工程指示 / 要求簡箋 ENGINEER INSTRUCTIONS(E.I.)

工程指示編號:	EI- 8919	修改版本:	C
	HK- 0432		
工程編號:	J 861	工程名稱:	己連拿利
收件人:	生統	發件人:	細佬
工程項目:	幕牆-工廠用鋁板拆圖	日期:	15/05/2025

內容: 更正尺寸
完成上列要求日期: 28/05/2025

AA-1

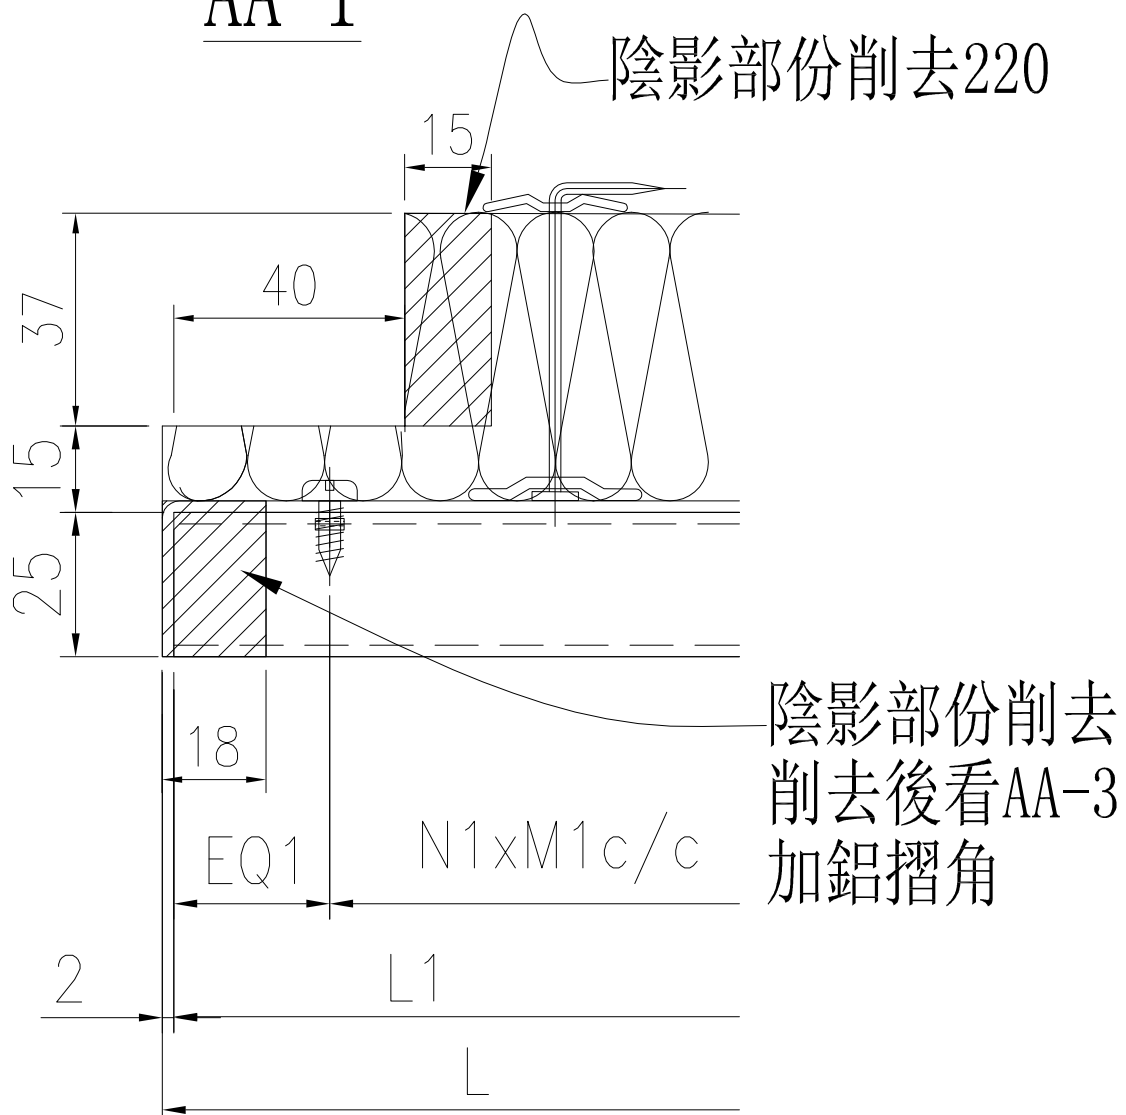
由於之前已加工好，請按以下資料用舊的料去加工

AA-4

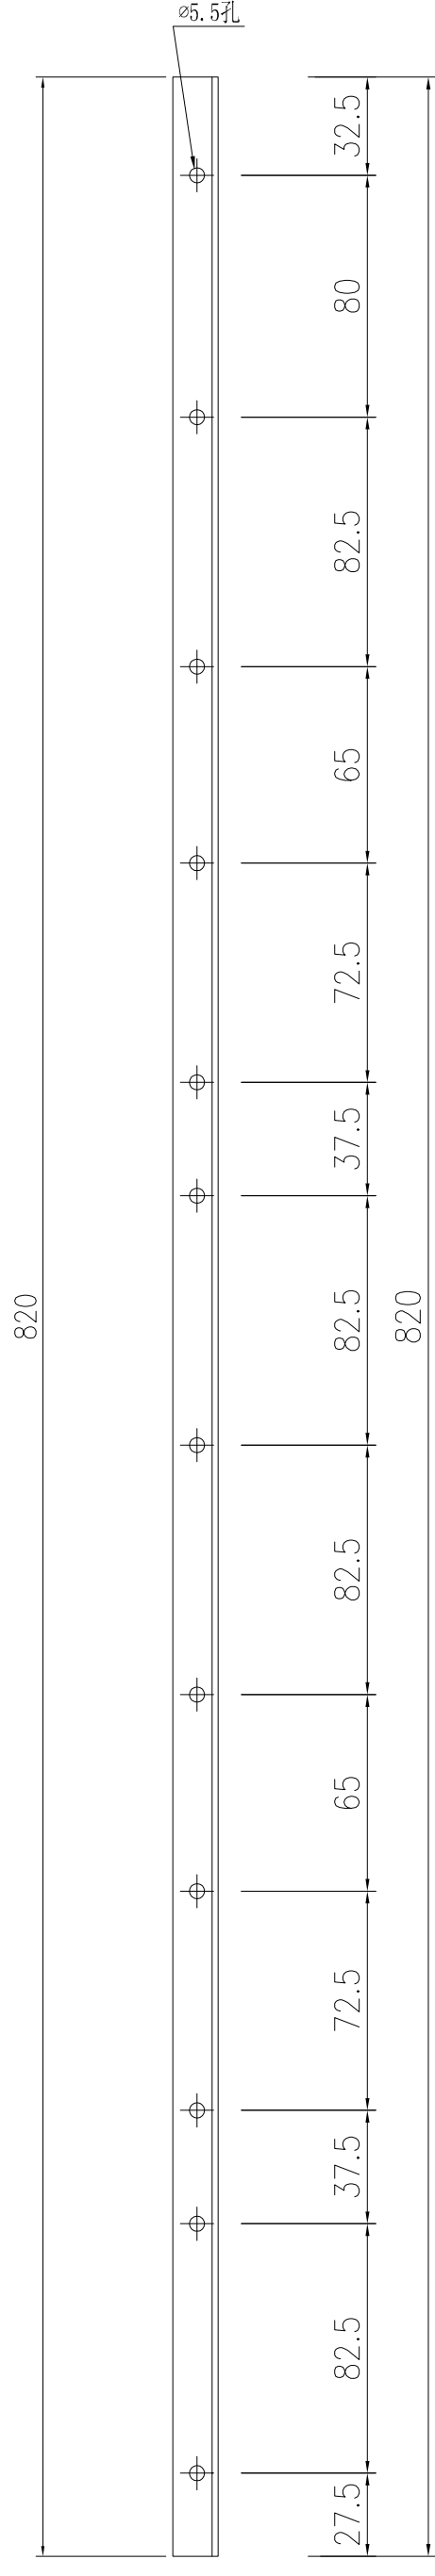
螺絲距離看AA-4

由於之前已加工好，請按以下資料用舊的料去加工
